工程指示 / 要求簡箋(E.I.)

工程指示編號：EI / 0086 / 1819 修改版次：-
 工程編號：J - 837 工程名稱：觀塘裕民坊
 工程項目：幕牆配件 防火棉兜(樣板層 7-9/F)(T1-T5)
 收件人：Maggie 發件人：Eric Liu 日期：14/01/2019

工程號	J-837	地盤	觀塘裕民坊	附 件
名稱	鋁板加工圖	採用		
材料	2mm 熱浸鋅	地盤		
顏色		工廠

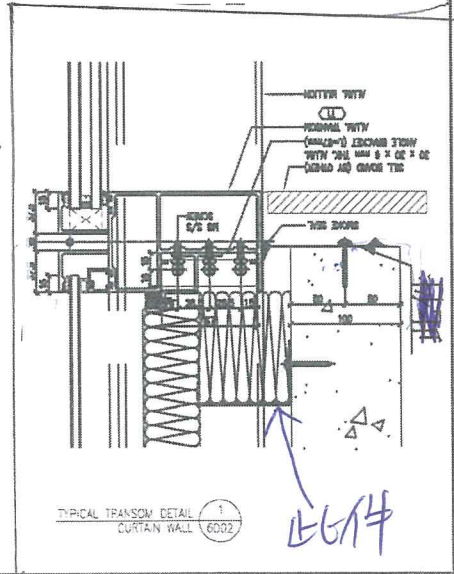
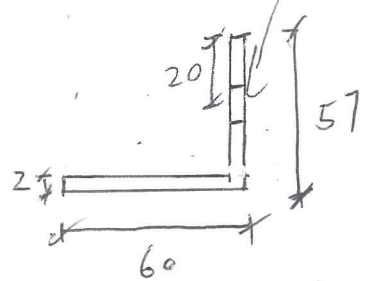
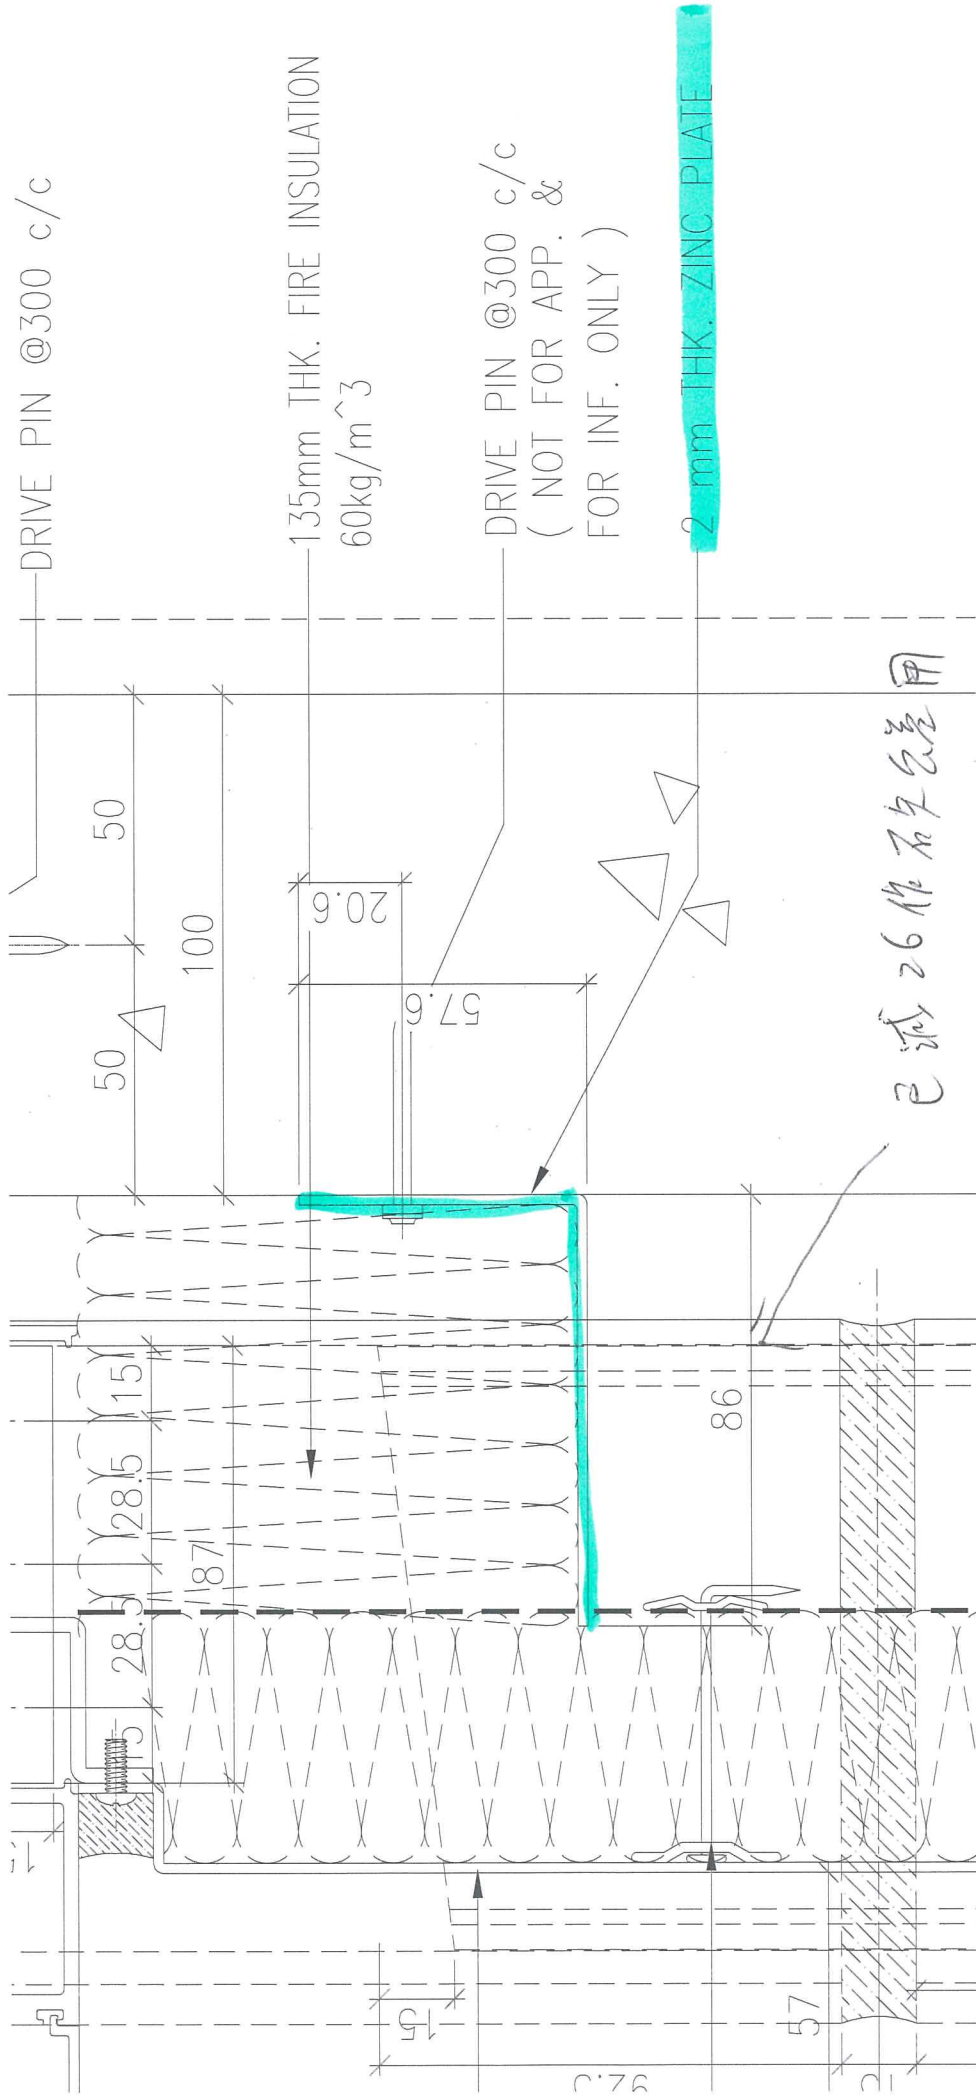
請按加工圖生產防火棉兜送地盤安裝用

因防火棉插有掉棉風險，EI10018C 及 EI0052 已取消棉插，改用棉兜

(2mm 熱浸鋅)
